**Lista di controllo per la valutazione preliminare**  
**(art. 6, comma 9, D.Lgs. 152/2006)**

<b>1. Titolo del progetto</b>
<i>AUTOSTRADA A13 – AMPLIAMENTO ALLA TERZA CORSIA DEL TRATTO MONSELICE – PADOVA SUD (MODIFICA CONFIGURAZIONE DI PROGETTO)</i>

Figura 1 – Svincolo di Monselice

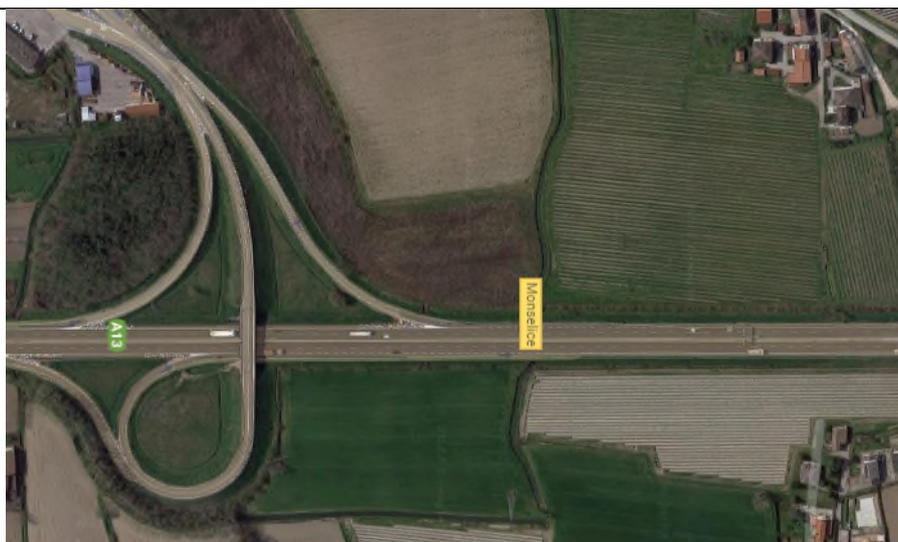
A seguito di studi approfonditi ed in accordo con i nuovi standard di sicurezza autostradali, è stata valutata la possibilità di aggiornare lo schema di uscita dello svincolo di Monselice, lungo la carreggiata direzione Bologna, ai fini di migliorarne le condizioni di sicurezza stradale e di renderlo più intuitivo all'utente stradale; la modifica consiste nell'introduzione della corsia di diversione e nella chiusura dell'ampliamento alla 3<sup>a</sup> corsia dopo il punto di sfocco fra autostrada e rampa. L'adeguamento dello schema di uscita dello svincolo di Monselice rende necessario lo spostamento verso nord della piazzola di sosta con il PMV, ubicata in carreggiata sud. L'area interessata dallo spostamento della piazzola è in corrispondenza del km 89+200 a nord del cavalcavia CV001.

La soluzione progettuale individuata comporta benefici in termini di fruibilità dell'infrastruttura da parte dell'utente stradale e di sicurezza.
